**Przebudowa boiska sportowego w miejscowości Zegartowice –
podniesienie standardu.**

Zapytania i wyjaśnienia nr 5 do treści SIWZ

Zapytania i wyjaśnienia nr 6 do treści SIWZ

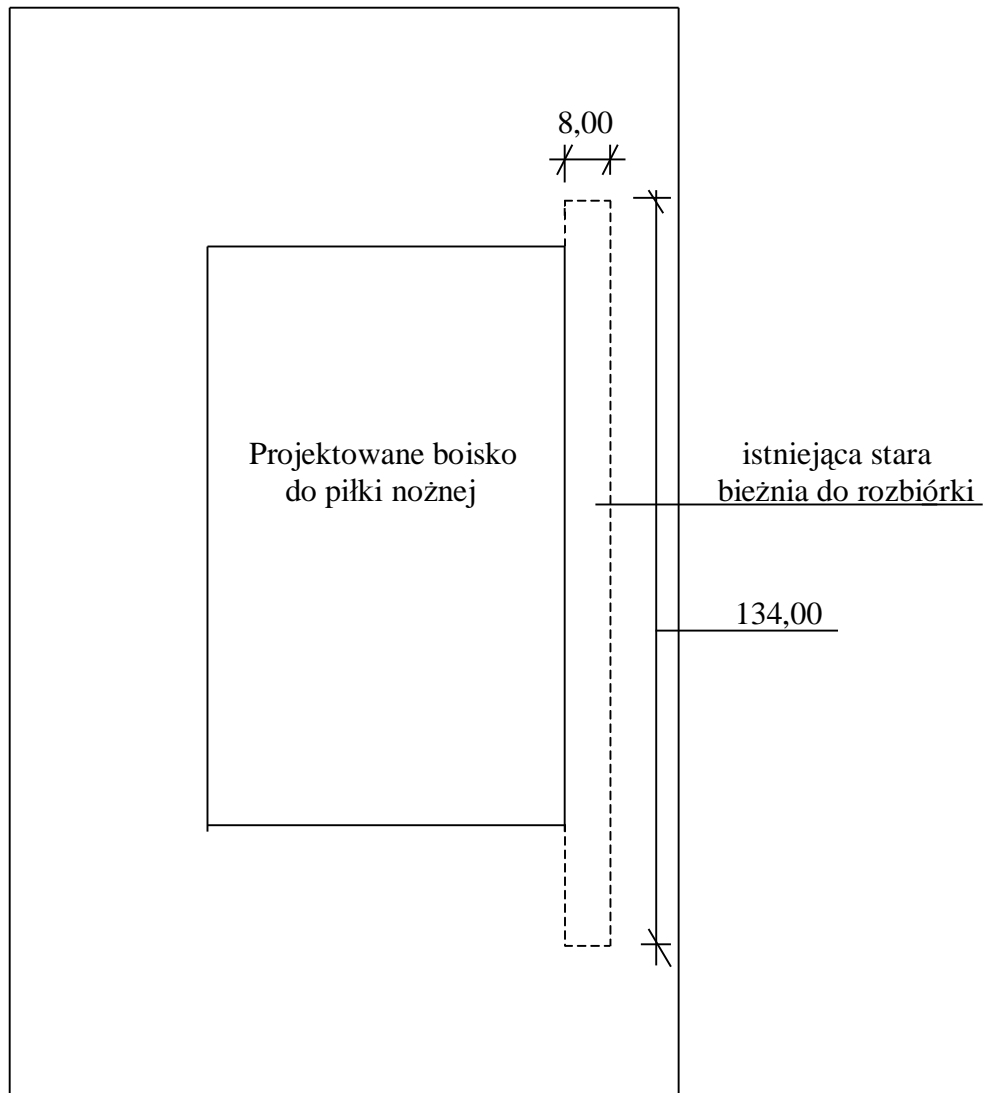
Prosimy o zamieszczenie planu zagospodarowania z zaznaczeniem bieżni którą należy rozebrać.

Zamawiający informuje, że nie widzi potrzeby wykonywania nowego planu zagospodarowania terenu. Rozbiórka starej bieżni znajduje się w przedmiarze robót pozycja 14, 15, 19 i 20. Lokalizację starej bieżni

przedstawiam poniżej. Ponadto informuję, że istniejące boisko jest udostępnione dla wszystkich i można je codziennie oglądać.

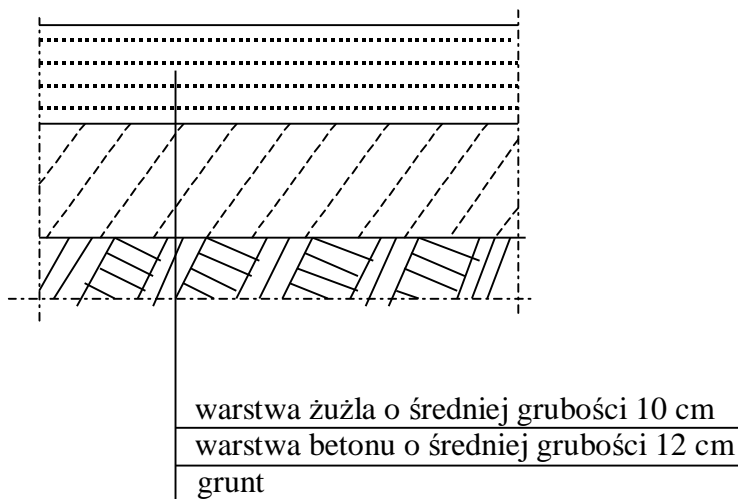
Z uwagi na fakt, że przedmiar jest pomocniczy prosimy o uzupełnienie projektu o przekroje, opis dotyczący rozbiórki bieżni.

Zamawiający przedstawia poniżej przekrój bieżni przeznaczonej do rozbiórki.

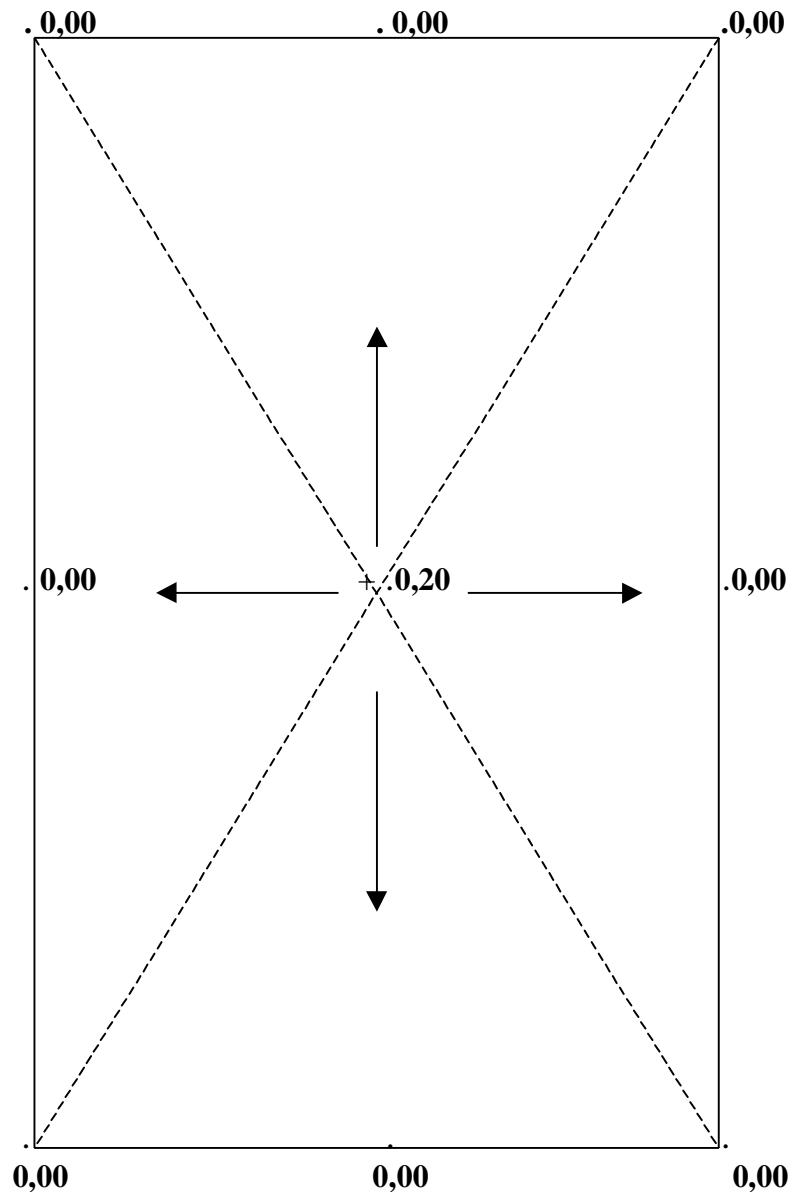
Prosimy o zamieszczenie rysunku boiska piłkarskiego z pokazaniem projektowanych spadków.

Zamawiający informuje, że spadki boiska należy wykonać w kształcie koperty. Najwyższy punkt na środku boiska powinien być o 20 cm wyższy od poziomu boiska przy liniach bocznych.

Zamawiający przedstawia poniżej rysunek boiska z projektowanymi spadkami.
